TRANS/WP.30/2002/22
23 August 2002

ТАМОЖЕННАЯ КОНВЕНЦИЯ О МЕЖДУНАРОДНОЙ ПЕРЕВОЗКЕ ГРУЗОВ
С ПРИМЕНЕНИЕМ КНИЖКИ МДП (КОНВЕНЦИЯ МДП 1975 ГОДА)

Предложения по поправкам, касающимся технических положений Конвенции
(табличка TIR)

Записка секретариата

Образец таблички МДП, соответствующий приложению 5, приведен ниже.

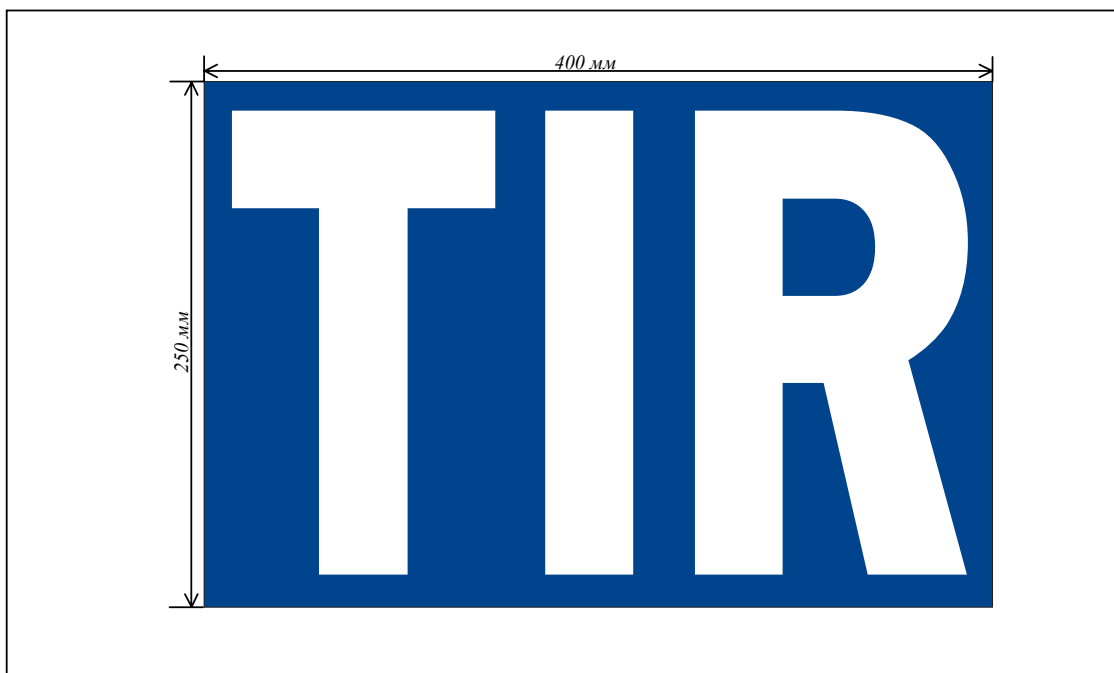
5. Для обеспечения единообразного образца таблички МДП секретариат предлагает заменить существующий комментарий в приложении 5 следующим текстом:

Белые заглавные буквы на синем фоне (RAL 5017) [RAL 5005]

(Буквы: высота - 200 мм, толщина штриха буквы - не менее 20 мм)
